Modulo per la presentazione delle osservazioni per i piani/programmi/progetti sottoposti a procedimenti di valutazione ambientale di competenza statale

ID: 10435 Progetto di un impianto eolico denominato "Del Giudice", costituito da n. 9 aerogeneratori della potenza unitaria di 5,6 MW, per una potenza complessiva di 50,4 MW e delle relative opere di connessione alla RTN, da realizzarsi nei comuni di Santa Margherita di Belice, Sambuca di Sicilia, (AG), Menfi (AG) e Contessa Entellina (PA).

TESTO DELL' OSSERVAZIONE

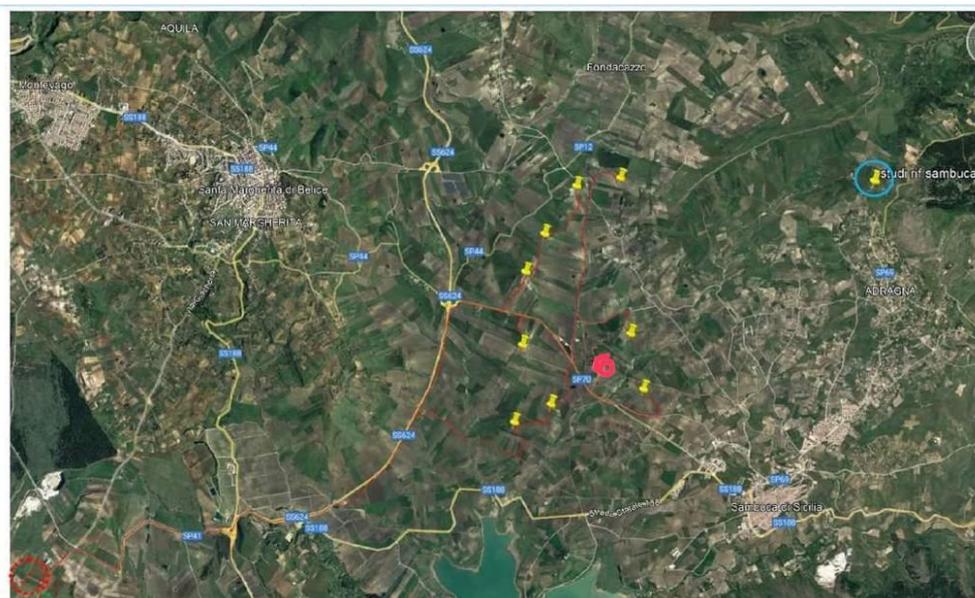
- L'albergo risulta intercluso all'interno del parco che lo circonda in ogni direzione, le distanze dalle torri T02, T03 e T05 è di circa 500 metri, mentre dalle torri T01 e T04 è di circa 1000 metri

- o impatto paesaggistico, torri alte 200 metri poste ad una così breve distanza e in tutte le direzioni, devasterebbero il paesaggio circostante di particolare bellezza, caratterizzato dalla modulazione di dolci colline pettinate dalle diversità di colture che si alternano in variegata geometrie. L'impatto visivo non si limiterebbe soltanto alle ore diurne ma, con l'effetto stroboscopico dei segnalatori luminosi, renderebbe fastidioso l'effetto anche nelle ore buie;

- o Impatto acustico, un impianto di queste dimensioni produrrebbe un inquinamento acustico importante nelle aree circostanti caratterizzate dai suoni tipici della campa-

gna siciliana, tale impatto sarebbe costante, sia durante le ore diurne che notturne, e renderebbe insopportabile qualsiasi attività umana sia essa lavorativa che di relax;

- Impatto elettromagnetico, l'interferenza dovuta ai campi elettromagnetici provocati dall'impianto andrebbero a interferire con gli strumenti di comunicazione e di ricezione dell'albergo con disservizi a carico della struttura e degli ospiti;
